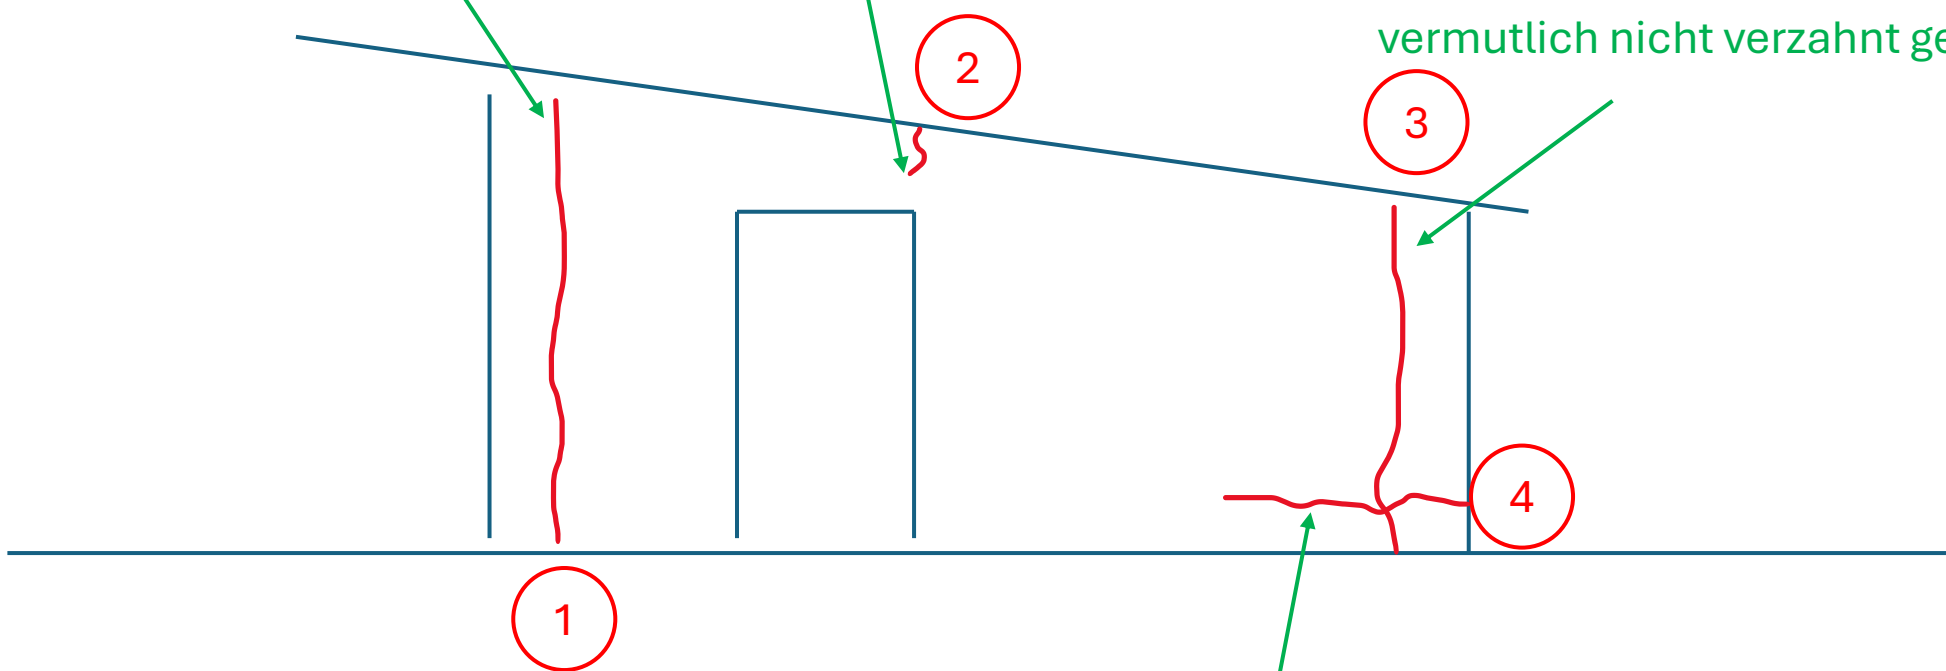
vermutlich nicht verzahnt gemauert

Riss endet oberhalb vom Sturz

vermutlich nicht verzahnt gemauert

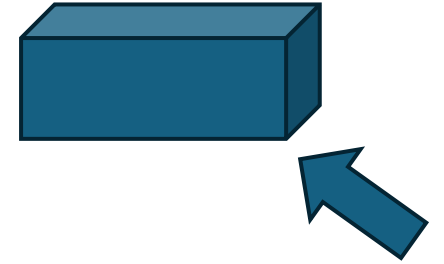
Schwarze „Folie“ im Mauerwerk.
Vermutlich Horizontalsperre

Bereits geschlitzt

Bereits geschlitzt und Bewehrungsstahl
mit Reparaturmörtel eingesetzt.
(Mittlerweile weiß ich, dass man dafür
Edelstahl-Spiralanker und Ankermörtel
nehmen sollte)

Vermutlich nicht verzahnt gemauert

Ansicht von innen

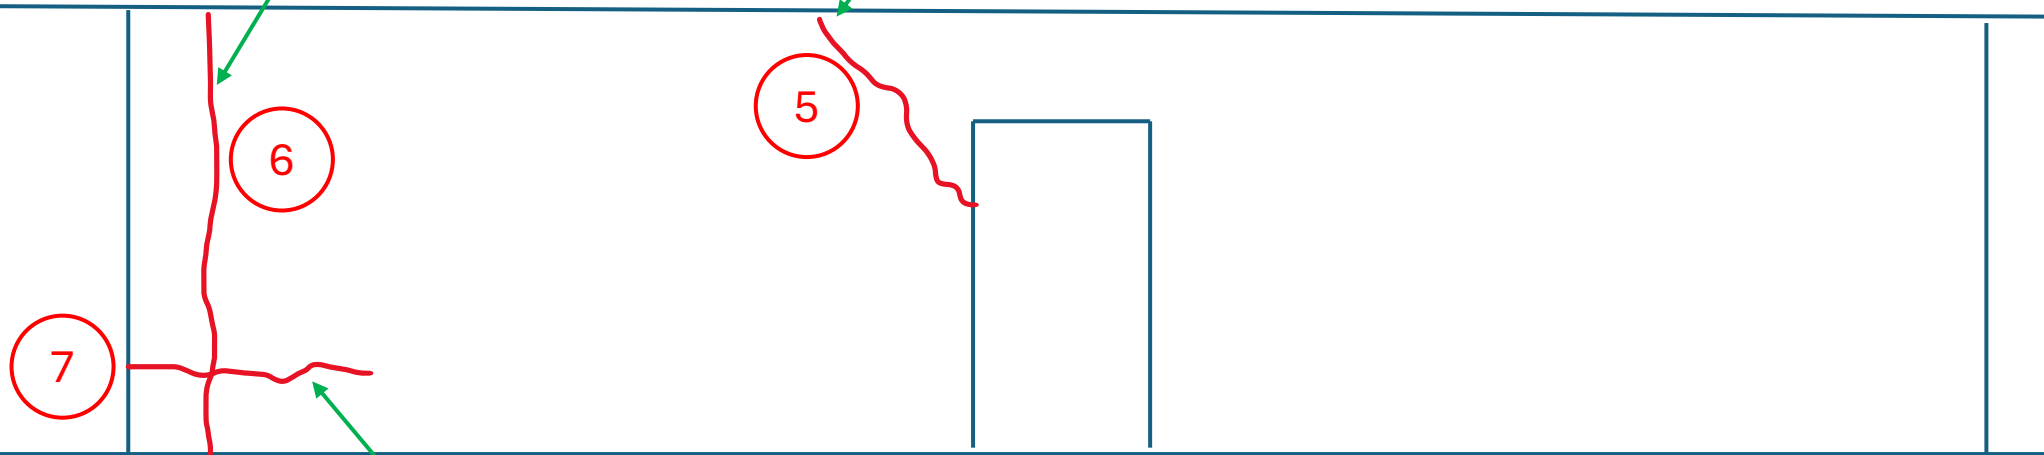
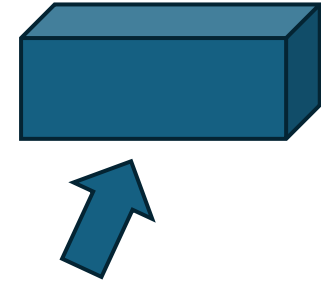
Riss-start an Dachbalkenaussparung

Schwarze „Folie“ im Mauerwerk. Vermutlich Horizontalsperre

Leichter seitlicher
Versatz erkennbar

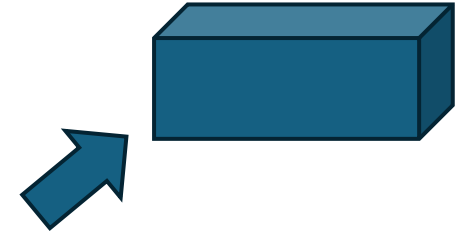
Bereits geschlitzt

Ansicht von innen

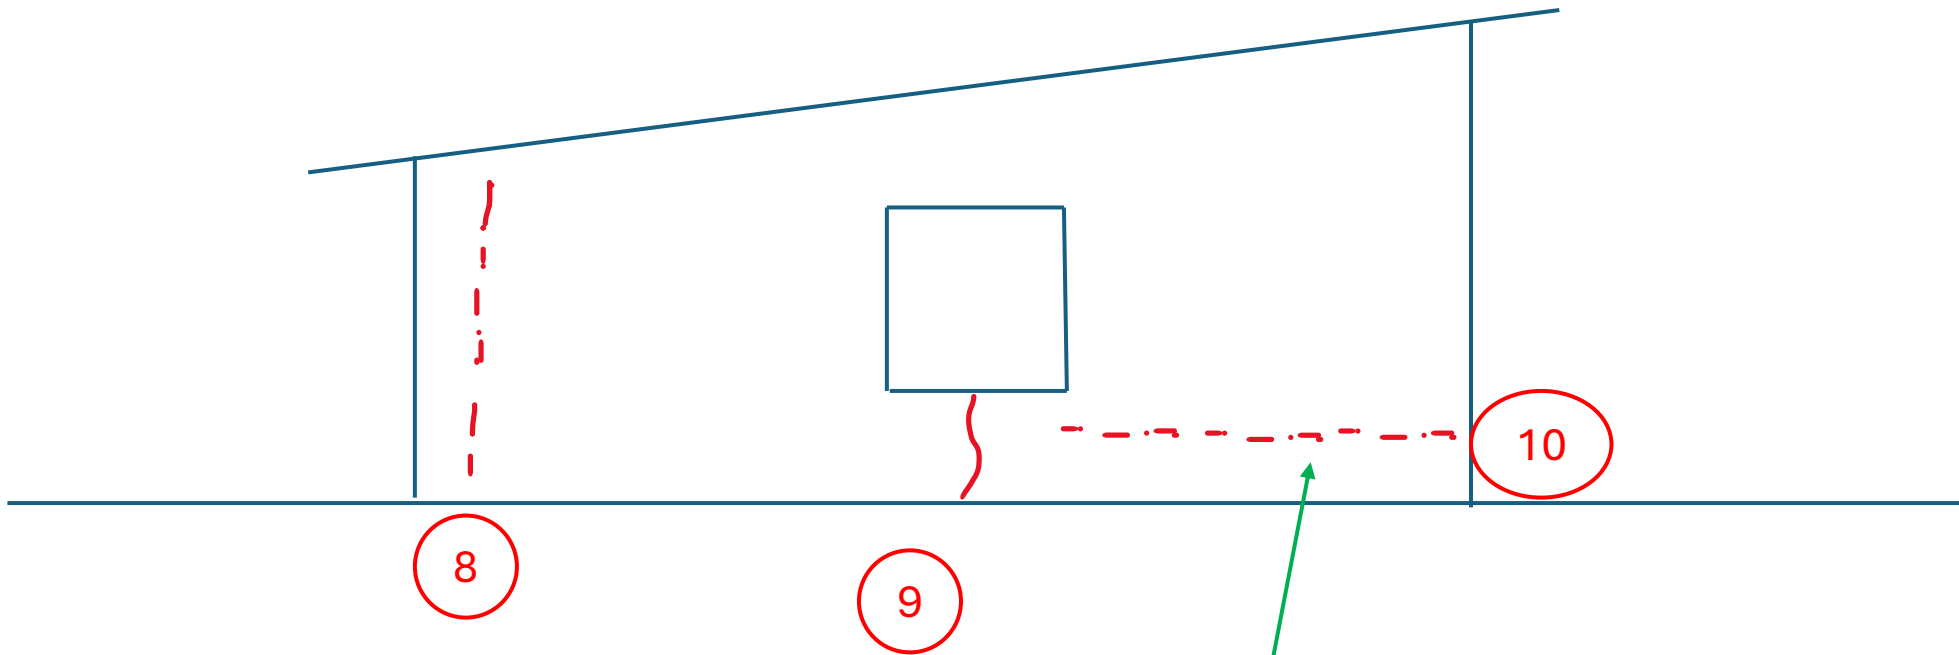
Schwarze „Folie“ im Mauerwerk.
Vermutlich Horizontalsperre

Bereits geschlitzt

Riss-start an Dachbalkenaussparung
